AVIS IRSN N° 2022-00185

Objet : Réacteurs électronucléaires EDF - Présence de débris dans des assemblages de combustible de conception Westinghouse - Levée de la demande relative à la réalisation de deux essais de temps de chute de grappes en cas de rechargement d'assemblages de combustible de conception Westinghouse avec des P-grid comportant des ligaments rompus et piégés entre les grilles.

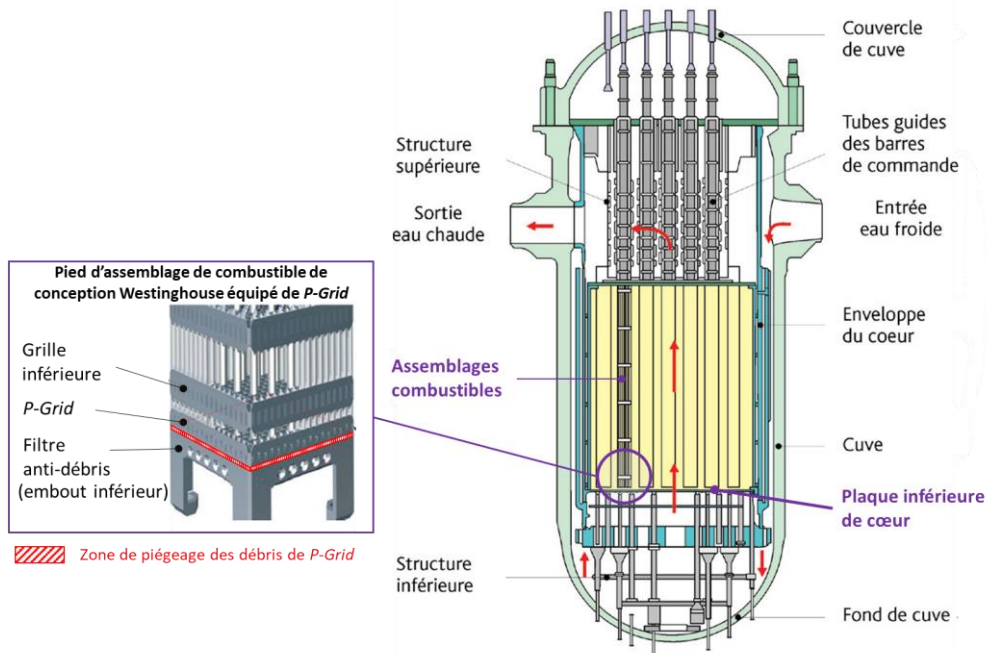
débris, en nombre important, étaient plus spécifiquement localisés entre la *P-Grid* et le dispositif anti-débris³ des assemblages de combustible affectés (voir figure ci-après).
